Ungdomsboliger – Skejbygårdsvej 19-21

Planer af blok E (fælleshus)

Hovedprojekt

2896-115C

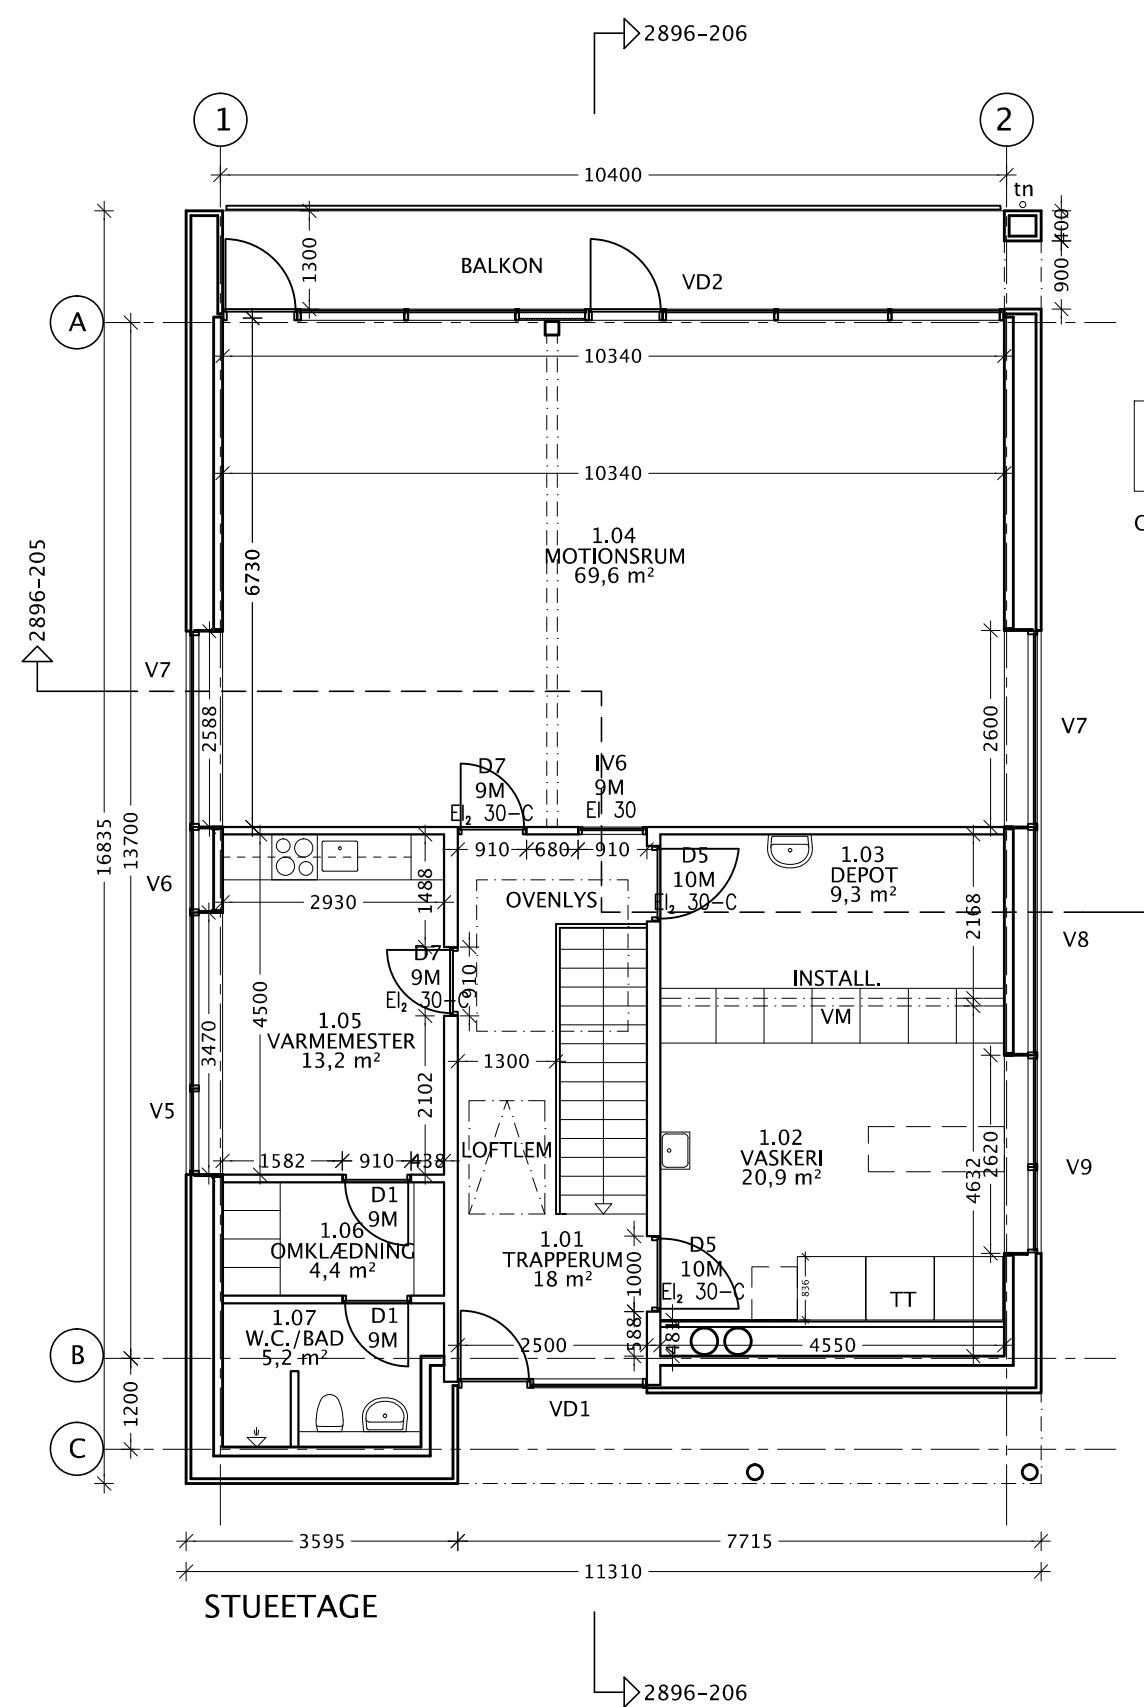
C	20.10.2011	JW	Dørbetegnelse D8 og D9 udgår og ændres til D7 (se også 2896-601)
B	20.06.2011	JW	Tekst ved fast vinduesparti i stueetage ændret til "EI 30"
A	25.05.2011	PJ	Døre D7 og D8 ændres til EI2 30-C. Indv. glasparti IV6 ændres til EI2 30
